Informe Consolidado de Solicitud de Aclaraciones, Rectificaciones y/o Ampliaciones al Estudio de Impacto Ambiental del Proyecto "Optimización y Dragado en Terminal Marítimo San Vicente, Enap Refinerías S.A. Modificación RCA 325/2001"

Nombre del Titular : ENAP REFINERIAS S.A
Nombre del Representante Legal : Jorge Lobato Urrutia
Dirección : Av. Borgoño N° 25.777

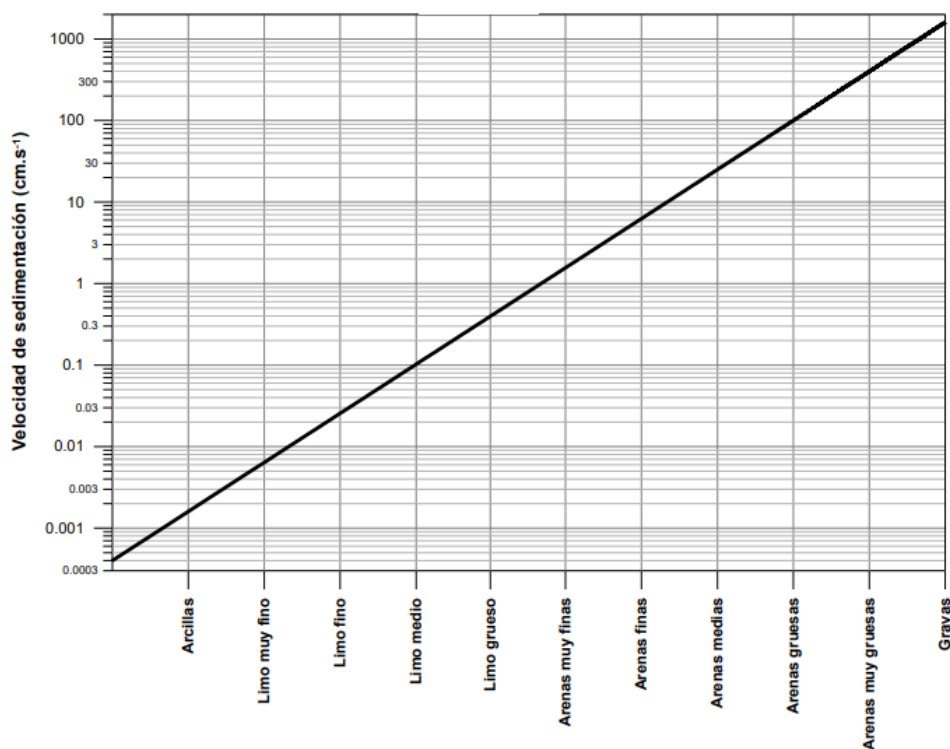
1. En el Anexo 5.1; Estimación de Emisiones, Punto 8.1; Resumen de Emisiones, el titular declara que las emisiones del proyecto en fase de construcción para el MP_{2.5} serán 3.37 ton/año y en fase de Operación 0,61 ton/año. El D.S. N° 6/2018 que establece el Plan de Prevención y Descontaminación Atmosférica del Concepción Metropolitano (PPDA), en el Art. N° 53 fija el límite de emisión máxima para proyectos para compensación de emisiones en MP_{2.5} 2.5 ton/año. El titular en Anexo 10.- Plan de Cumplimiento Normativo de la Legislación Ambiental, particularmente en el punto 10.1.2. Normativa asociada a emisiones atmosféricas, el titular indica que “*Cabe destacar que, respecto a las emisiones totales, la mayor parte de la emisión se realiza en el sector marítimo, fuera de los límites de la zona saturada definida para el sector del Gran Concepción Metropolitano*”. Al respecto, se aclara que el área de influencia del proyecto tanto terrestre como marítima perteneciente a la comuna de Talcahuano está dentro de la Zona Saturada declarada bajo el D.S. 15/2015, donde cuyos límites geográficos están fijados bajo el DFL N° 3-18.715, de 1989, el cual en su Art. N° 8 describe el límite geográfico de la comuna Talcahuano: “Al Oeste: el Mar Chileno, desde la desembocadura del río Biobío hasta la punta Tumbes”, concluyendo con ello que la Bahía de San Vicente que comprende la mayor parte del área de influencia del proyecto está dentro de la Zona Saturada. Cabe indicar que la ley N° 19.936 que fija el límite de la comuna de Hualpén en su art. N° 8, señala como límite “el camino a Lengua y su prolongación en línea recta, desde la avenida Las Golondrinas hasta el Mar Chileno”. Se aclara al titular que el área de influencia se mantiene dentro de la comuna de Talcahuano, y, por ende, al interior de

la Zona Saturada del PPDA. Por lo tanto, el titular deberá rectificar y reevaluar el área de influencia del proyecto asociada a esta componente.

Figura N° 1: Distribución Espacial de Actividad Extractiva y Zona de Vertimiento propuesta por el Titular (Fuente: SUBPESCA)

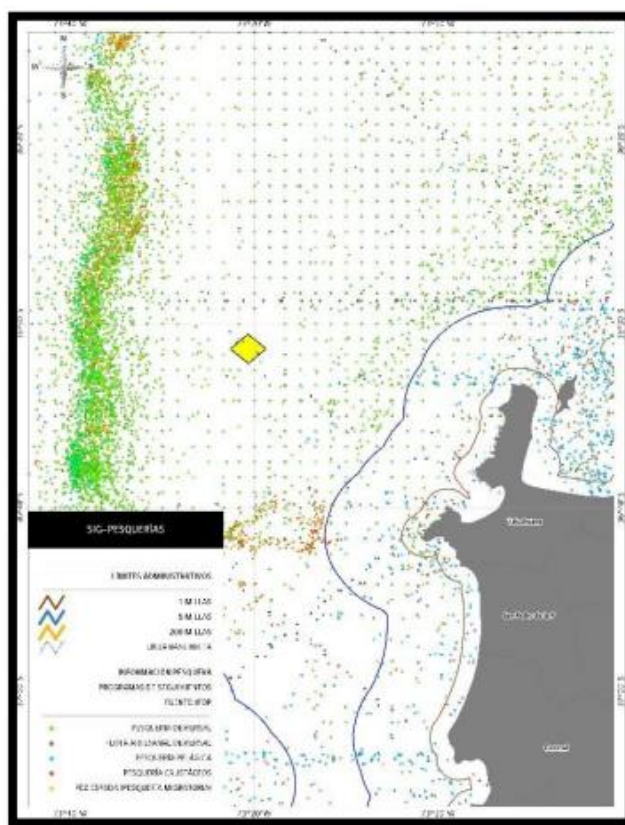
2. Con respecto a la zona de descarga del material dragado que se propone realizar, fuera del Área de Reserva a la Pesca Artesanal (ARPA) y fuera del mar territorial, se solicita al titular relocalizar la zona de vertimiento a 3.5 kilómetros al noroeste del punto actual con el fin de alcanzar un punto medio entre las dos agregaciones relevantes asociadas a actividades extractivas. Dicha propuesta nace del análisis de sobreposición realizado por SUBPESCA respecto de actividades extractivas de pesquerías pelágicas, demersales y de crustáceos con el área de vertimiento de lo cual es posible concluir que la zona propuesta para la descarga del material dragado es compatible con la distribución espacial de la actividad pesquera. Sin embargo, con el fin de optimizar el distanciamiento de actividades extractivas históricas que se realizan en la zona y de ecosistemas que permiten dicha actividad, se ha procedido a recomendar una nueva área de descarga. El análisis de la zona de vertimiento y la posible interacción con actividades extractivas se realizó haciendo uso de la información que dispone la Subsecretaría respecto a actividades extractivas y evaluaciones de stock de crustáceos, demersales y pelágicos. Dicho análisis se complementó con la información disponible en la página Global Fishing Watch. Las imágenes de sobreposición de actividades extractivas con la zona de vertimiento son presentadas a continuación:

Figura N° 3: Distribución Espacial de Actividad Extractiva Aparente Acumulada (2012 a 2024) y Zona de Vertimiento original (1) y propuesta Subpesca (2) (Fuente: Global Fishing Watch, VMS y AIS).

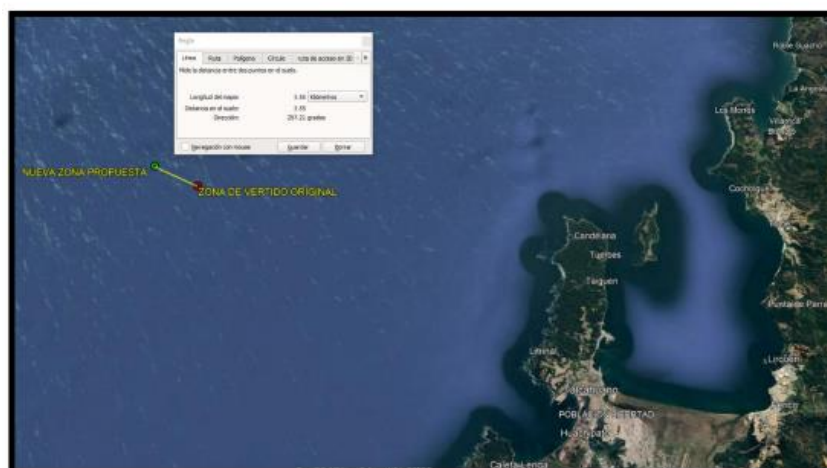
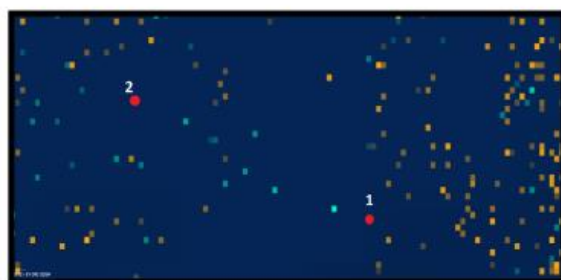
4. Tal como es posible observar, la nueva zona de vertimiento propuesta presentaría compatibilidad respecto a la actividad pesquera que se registra para la zona. Lo anterior, en atención, a que al hacer uso de la información disponible es posible concluir que la zona de vertimiento nueva se caracteriza por presentar una nula actividad extractiva histórica en su interior logrando un distanciamiento medio entre los dos focos de mayor actividad Pesquera. Dado lo cual. Las coordenadas del centroide del área de vertimiento están detalladas a continuación en la línea de “Propuesta”.

En caso de que se modifique el polígono de descarga de material de dragado, el titular deberá presentar los capítulos actualizados con la caracterización ambiental; áreas de influencia; predicción de impactos y su significancia; y plan de medidas de seguimiento y control en caso que corresponda.

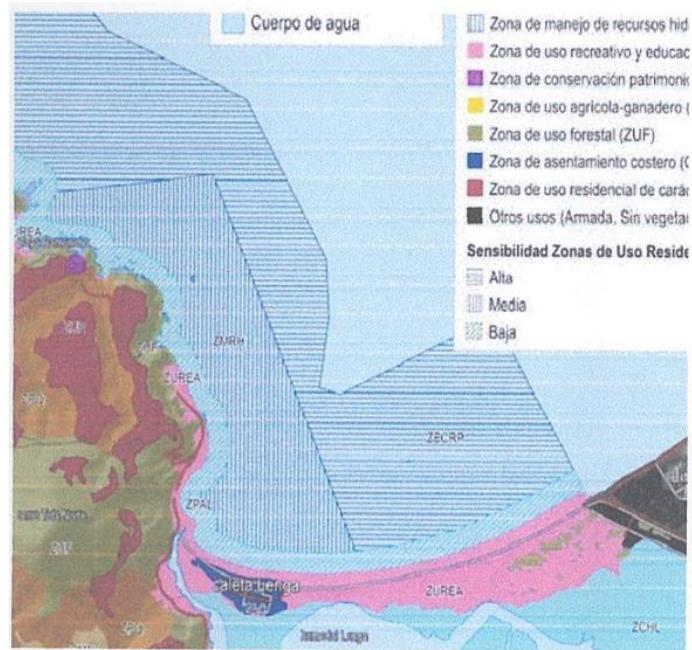
11. El aumento de volúmenes que se recibirán en el Terminal Marítimo San Vicente, así como los buques de mayor calado que podrán hacer ingreso a la bahía, implicarán un aumento en el tránsito marítimo de embarcaciones, en ese entendido, ¿De qué manera aumentará el tránsito de embarcaciones y qué impacto generará sobre el tránsito de pescadores artesanales la presencia de buques de mayor tamaño? .
12. Se solicita al titular reevaluar la significancia de los impactos de las faenas de dragado asociados a las modificaciones en la calidad del agua, durante la fase de construcción, y durante la fase de operación mediante los dragados de mantenimiento, y su impacto sobre las actividades de pesca, recolección de algas, y otros asociados. En este sentido se

solicita efectuar dicho análisis desde la perspectiva de la utilización de dichos componentes en el desarrollo de las actividades económicas de las potenciales afectaciones en el área. Asimismo, se solicita reevaluar el impacto sobre las actividades turísticas, en consideración de que, durante la etapa de construcción y operación del proyecto, la obtención de recursos naturales del mar, y, por tanto, la disponibilidad de los mismos para los circuitos gastronómicos dispuestos en caletas, así como también, durante los dragados de mantenimiento. Así como actividades asociadas, como las descritas en caleta lenga, donde en las inmediaciones del sector se realizan cabalgatas, ciclismo, windsurf, kitesurf o velerismo.
